**Relatório de Fiscalização 15/1/2025**

**RELATÓRIO DE FISCALIZAÇÃO TÉCNICA DOS SISTEMAS DE ÁGUA E ESGOTO DO MUNICÍPIO DE
MOGI DAS CRUZES**

PRESTADOR: SEMAE - Serviço Municipal de Água e Esgoto de Mogi das Cruzes

Verificação de Não Conformidades

- Lançamento de efluente tratado

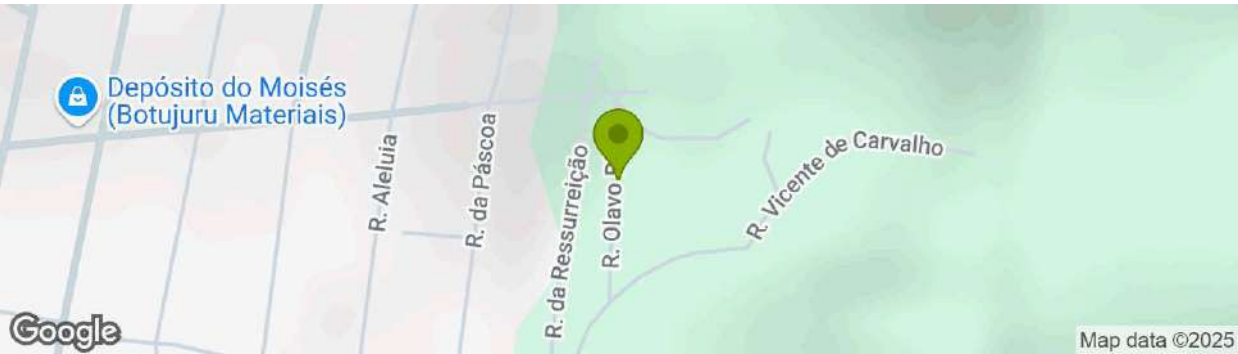
[CG-9.1] - Não atendimento às condições gerais de prestação de serviços de abastecimento de água e esgotamento sanitário	Não Conforme
[CG-9.1] Observações	Conforme informado pelo prestador, o efluente tratado é lançado na rede coletora de esgotos. Solicita-se a apresentação de informações complementares, incluindo: (i) volume diário de efluente tratado lançado na rede; (ii) destino final

do efluente após o lançamento; e (iii) demais dados técnicos necessários para a caracterização do sistema de disposição final.

Foto 10 - Extintor de incêndio instalado no interior da edificação.

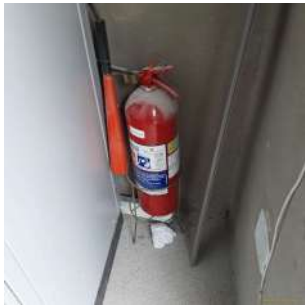
[EEE-7.10] - Extintor de incêndio com validade expirada

A manutenção de Nivel 2 deveria ter sido realizada em maio de 2025.

Fotos de [EEA4.7]

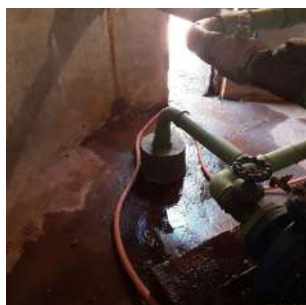
[EEA4.5] Ausência de identificação da área	N/A
[EEA4.5] Observações	Não conformidade apontada na ficha nº 12.433 (Reservatório Vila Suissa I).
[EEA4.7] Drenagem inadequada de água de lubrificação de gaxetas	Não Conforme
[EEA4.7] Observações	O sistema instalado para drenagem da água de lubrificação das gaxetas não está funcionando adequadamente, é necessário readequar o sistema.

Foto 1 - Água proveniente da lubrificação das gaxetas.

Foto 2 - Detalhe do sistema instalado para captação da água que sai das gaxetas, trata-se de um sistema improvisado com tubos corrugados e garrafas pet.

Foto 3 - O sistema está falho nas duas bombas.
